**Avis de la mission régionale d'autorité environnementale  
sur le projet de parc photovoltaïque au sol  
au lieu-dit « le Carteyrou » - commune de Tour-de-Faure (Lot)**

**N° saisine : 2021-9256**

**Avis émis le 11 mai 2021**

**Plan de masse extrait du permis de construire - réalisation TOTAL QUADRAN**

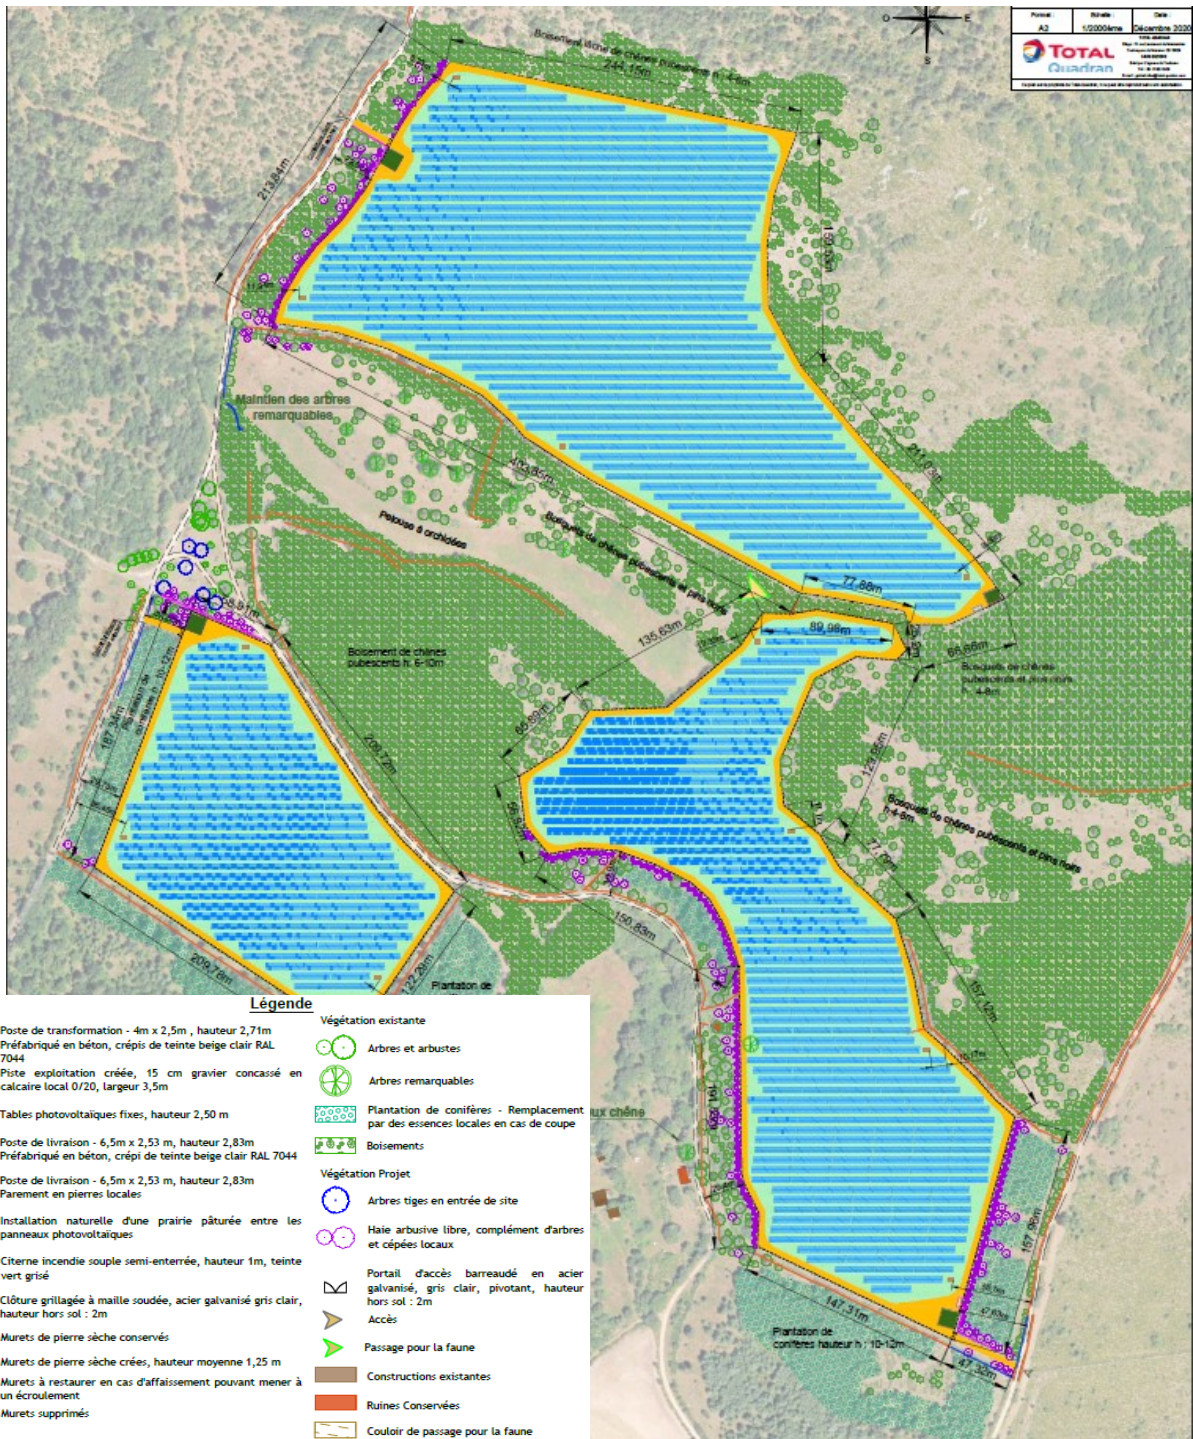
**Pour une meilleure compréhension du projet, la MRAe recommande de présenter et d'expliquer le mode de calcul et les hypothèses concernant l'estimation du tonnage de CO<sub>2</sub> évité par la création du parc photovoltaïque en considérant l'ensemble du cycle de ce dernier : CO<sub>2</sub> engendré par sa production, son transport et le tonnage de CO<sub>2</sub> évité par la production d'énergie renouvelable**

La MRAe considère que la description des travaux de préparation des terrains (enlèvement de pierres, aplanissement, terrassement sur la partie nord), des zones de stockage, des zones d'implantation des équipements électriques connexes à la centrale et des pistes de circulation est incomplète ; les éléments évoqués ne sont pas cartographiés et le dossier reste trop général pour être en mesure d'en évaluer les incidences.

**La MRAe recommande de compléter la description des aménagements nécessaires en phase de chantier, en incluant les travaux préalables de remodelage et aménagement des terrains, et de mener à la suite une analyse de leurs impacts sur l'ensemble des enjeux environnementaux.**

La carte ci-dessous présente les enjeux pour les habitats naturels et la flore à l'échelle de l'aire d'étude :

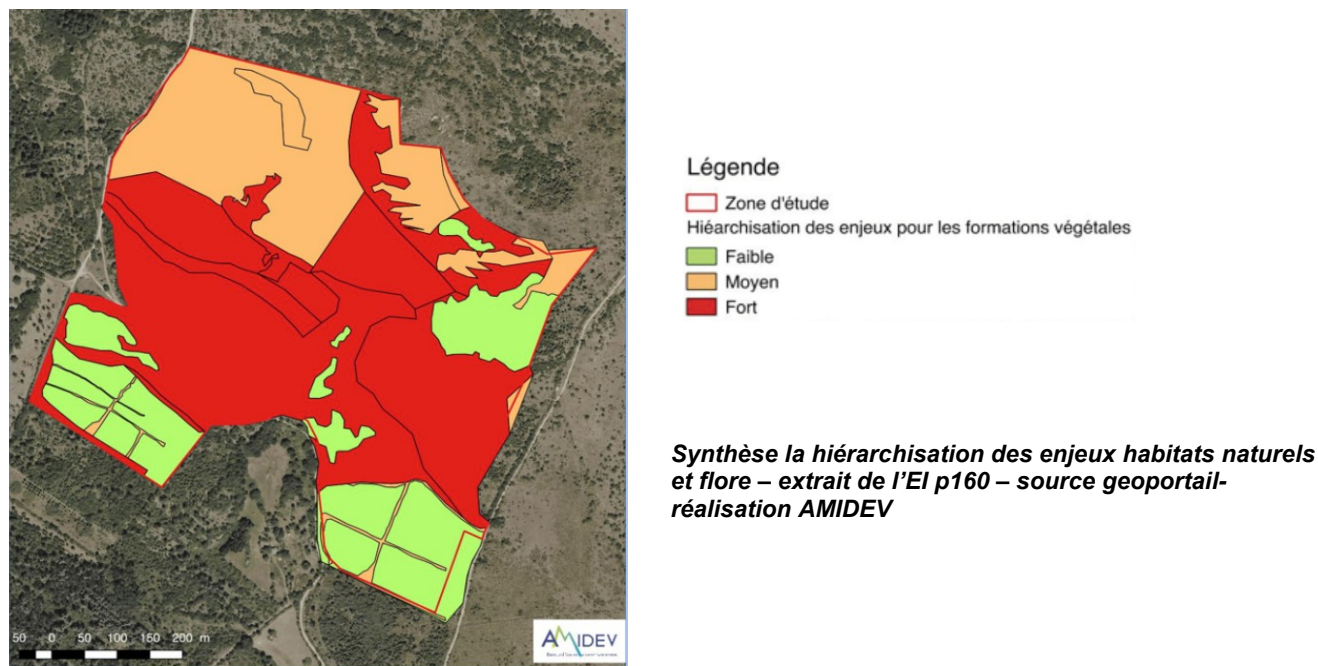
Sur les 39 ha de la zone d'étude complète, environ 19 ha comprendront des équipements industriels. Le tableau de la page 267 de l'étude d'impact donne le détail par type d'habitats des surfaces qui seront détruites par le projet. Des mesures d'atténuation sont prévues afin d'éviter une partie des habitats d'intérêts communautaires. Malgré ces mesures, une partie de ces habitats à forts enjeux de conservation ainsi qu'une grande partie des arbustes et boisements, 600 mètres linéaires de murets en pierre sèche, favorables à des reptiles et des amphibiens protégés, seront détruits. Les gros blocs seront passés au casse-cailloux. L'ensemble des secteurs équipés sera parcouru par un engin à chenilles afin d'enfoncer les pieux de soutien des tables solaires ; ce qui conduira à altérer les surfaces de pelouses sur lequel il circule. La MRAe évalue que les impacts sont forts, sur les quatre habitats d'intérêts communautaires, ainsi que sur les milieux

arbusculés et arborés (la MRAe considère en outre que le porteur de projet minimise les impacts pour les boisements de chênaie pubescente compte tenu des espèces inféodées qui les occupent).

Le porteur de projet évalue l'impact résiduel comme modéré. D'un point de vue méthodologique, la MRAe rappelle que l'évaluation d'un niveau d'impact résiduel modéré par un maître d'ouvrage pour des habitats communautaires accueillant plusieurs espèces protégées, doit conduire ce dernier à la mise en place de mesures compensatoires et à la nécessité de solliciter la délivrance d'une autorisation de dérogation à l'interdiction de destruction d'espèces protégées en accord avec l'article L.411-2 du code de l'environnement.

**Afin de minimiser les impacts résiduels évalués comme modérés pour plusieurs habitats naturels, la MRAe recommande, d'intégrer au projet (à défaut de mesures d'atténuation suffisantes) des mesures compensatoires pour parvenir à un niveau d'impact résiduel faible ou très faible.**

Vue panoramique de la ZIP depuis Saint-Cirq-Lapopie – extrait de l'étude paysagère Vue 25 page 67

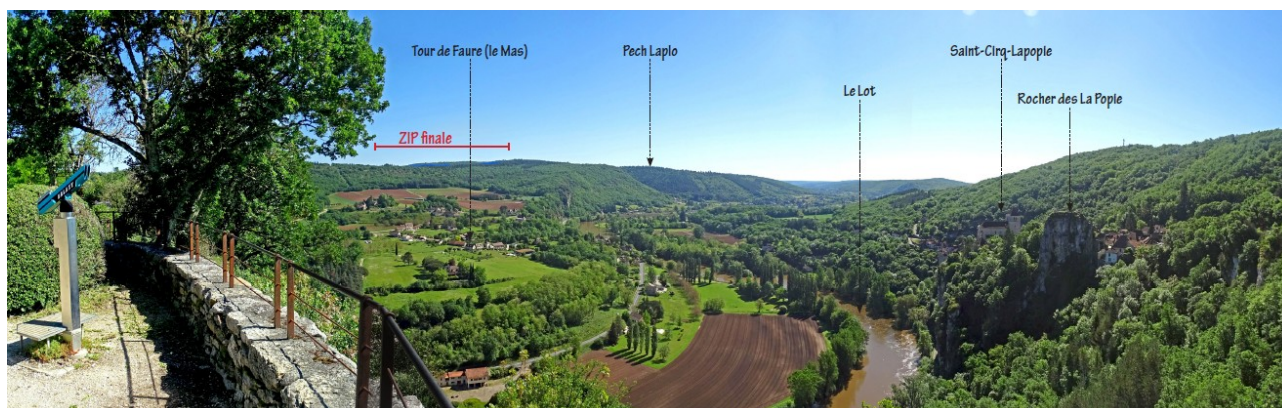
La sensibilité du site se manifeste du fait de covisibilités exacerbées par sa situation en rive nord du Lot, sans obstacle majeur avec la rive opposée qui accueille l'ensemble majeur que compose Saint-Cirq-Lapopie (qui est protégé comme site classé et opération Grand site).

L'analyse produite au sein de l'étude d'impact conclut à des impacts bruts modérés pour l'ensemble des sites précédemment décrits. Or, la MRAe considère que les covisibilités sur les différents sites sont plus importantes que celles retenues par le porteur de projet.

- d'une part de revoir l'implantation du projet et les mesures d'intégration paysagères afin de supprimer toute visibilité sur le parc depuis le site classé
- d'autre part de maintenir les éléments végétaux qui marquent le relief (les boisements, haies, patchs boisés) afin de minimiser les impacts paysagers les plus importants du projet pour les sites patrimoniaux précités et depuis « les Places ».
